产品3.0平台 - 错误 #3020

CP侧GPIO初始化以及使用部分与EVM T4, EVM T2 mapping关系修改

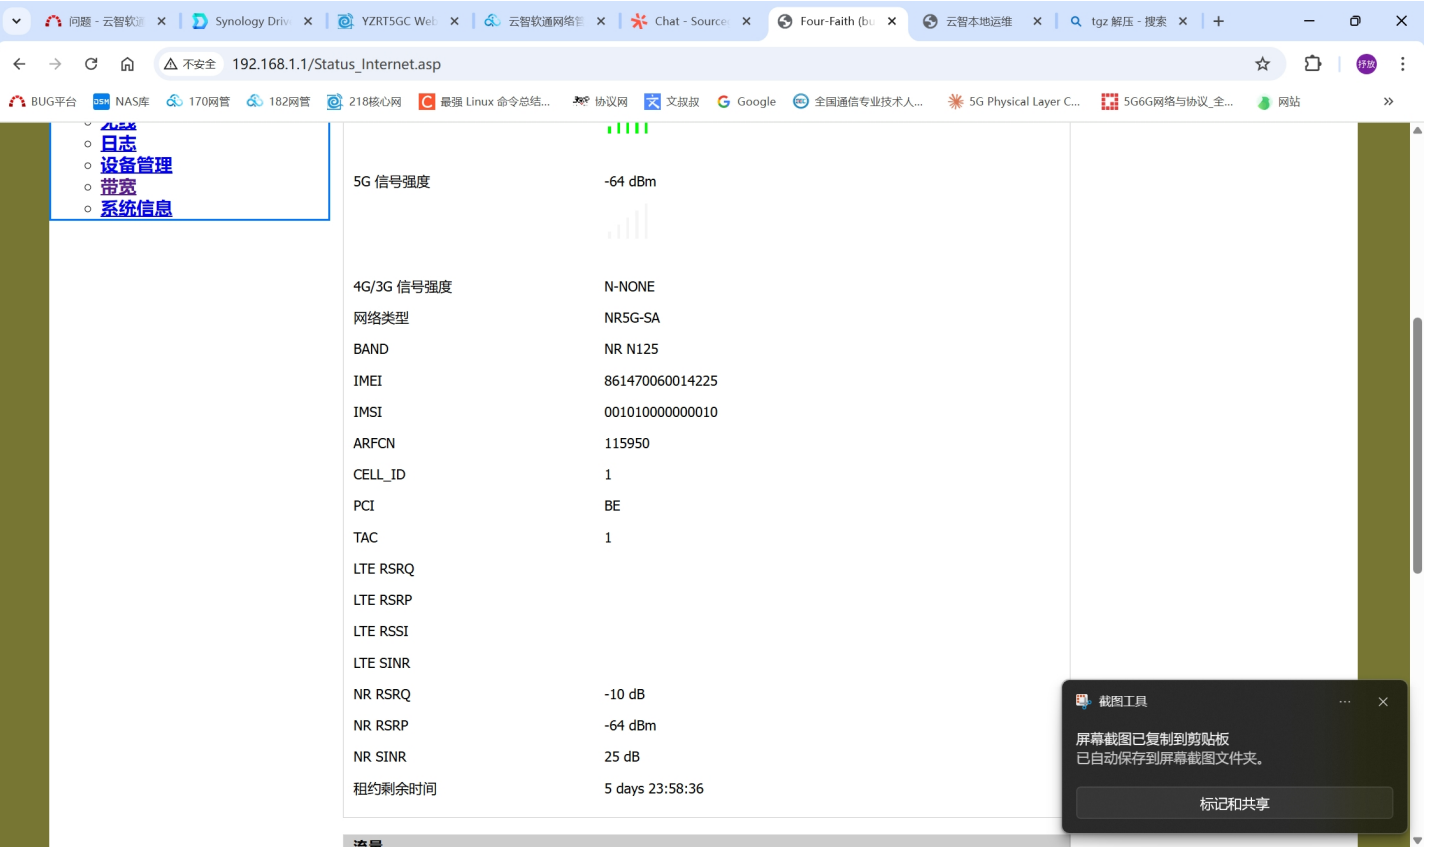
CP侧原思朗使用部分CP_GPIOB0, CP_GPIOB1, CP_GPIOB26, CP_GPIOB27应该去除来适配EVM T2, EVM T4的需求

it's committed to rfic repo, master ad1a1fd [origin/master] [#3020](#): remove CPE DSA gpio pins in rfic gpio mapping to avoid CP control them, remove PA print of read/send buff
